## CONCLUSIONS DU COMMISSAIRE ENQUÊTEUR SUR L'ENQUÊTE PUBLIQUE PRELABLE A LA DECLARATION D'UTILITE PUBLIQUE RELATIVE AU PROJET

## **CONCLUSIONS DU COMMISSAIRE ENQUÊTEUR SUR L'ENQUÊTE PARCELLAIRE CONCERNANT LE PROJET DE REAMENAGEMENT DU RU DE GIENCOURT SITUE SUR LA COMMUNE DE BREUIL-LE-VERT**

Figure 3 : Surface mise en eau en cas de crue du Ru avant travaux (hachures bleues)

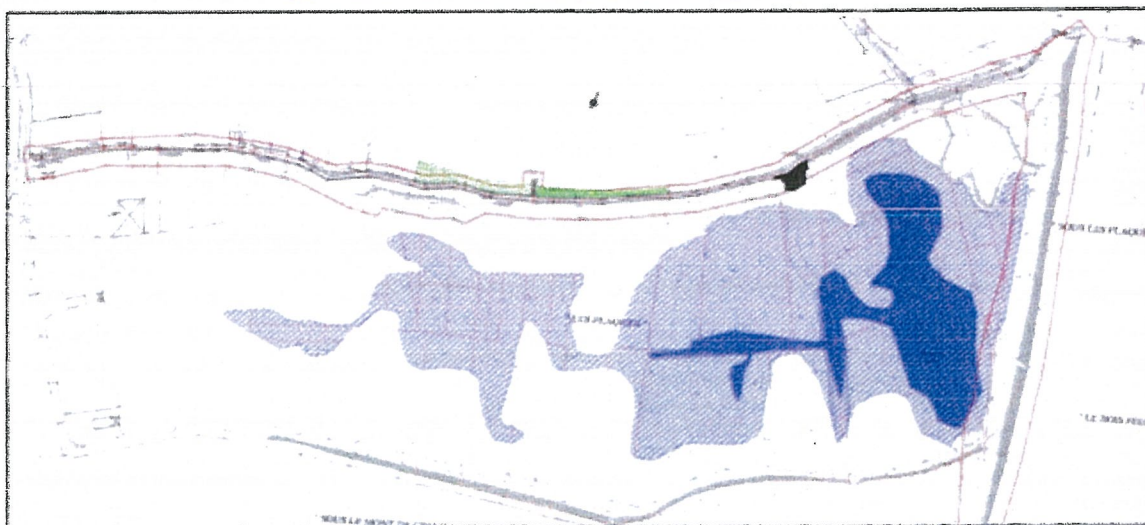
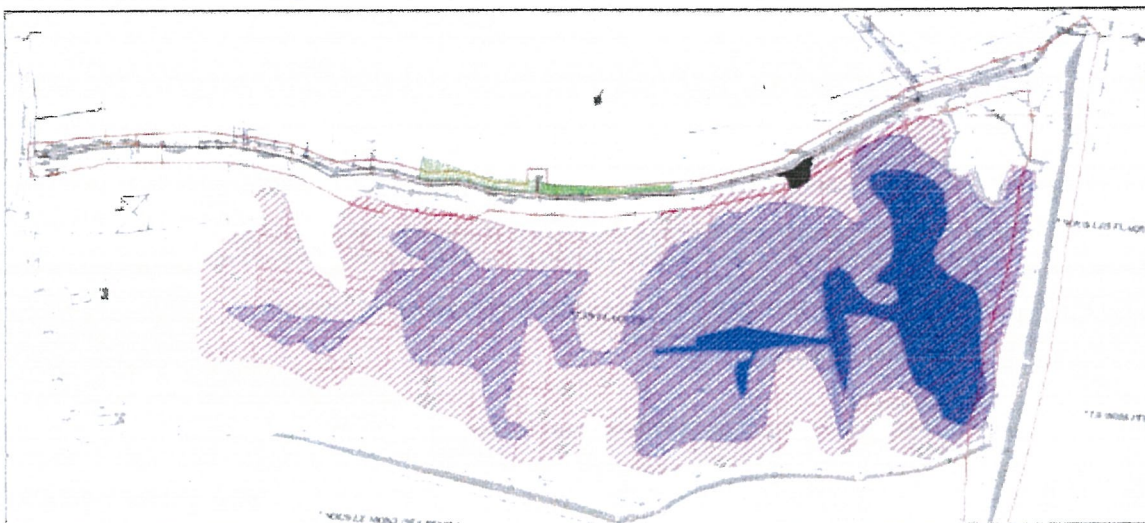
- Il serait utile d'ajouter au dossier une cartographie de la modulation des surfaces immergées sur la zone d'expansion, suivant les volumes d'eau en transition avant et après les travaux.

**Réponse du pétitionnaire :**

**La surface mise en eau avant et après travaux est montrée sur la carte ci-dessous :**
